品番	HH11043ZR	品名	内部樹脂タンク式	1 / 4
----	-----------	----	----------	-------

衛生陶器補修品互換性情報

件名 タンク整流ジャバラについて

タンクふた底の違い

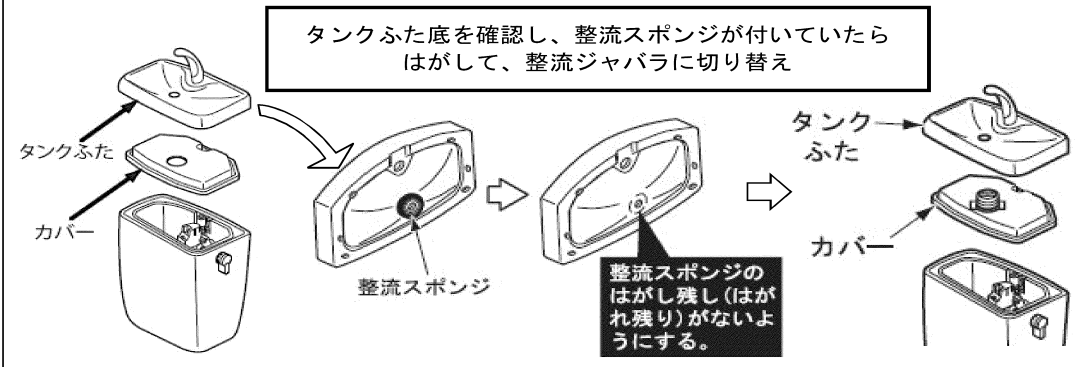
■対象製品のタンクふたには、ふた底に整流スポンジが付いているものと、付いていないものがあります。2013年6月頃から順次整流ジャバラ式に切り替えられています。
(新旧でカバー形状は異なりますが、整流ジャバラのみの取り替えは可能です)

- 現行製品は整流ジャバラ式に切り替わっていますので、整流スポンジは付いていません。
- 現在のタンクふた、陶器タンクー式、内部樹脂タンクー式、内部樹脂カバーのみの補修品には、整流ジャバラが付いていますので、補修の際、タンクふた底に整流スポンジが付いている場合は、はがして整流ジャバラ式に切り替えてください。
- 整流スポンジを付けたまま整流ジャバラ仕様のカバーを付けると、ふたが浮いてがたつきや漏水の原因となりますので、必ず整流スポンジは、はがしてください。
- 既に整流ジャバラが付いている製品に対して、補修品を手配すると整流ジャバラがだぶる場合があります。その場合は破棄ください。
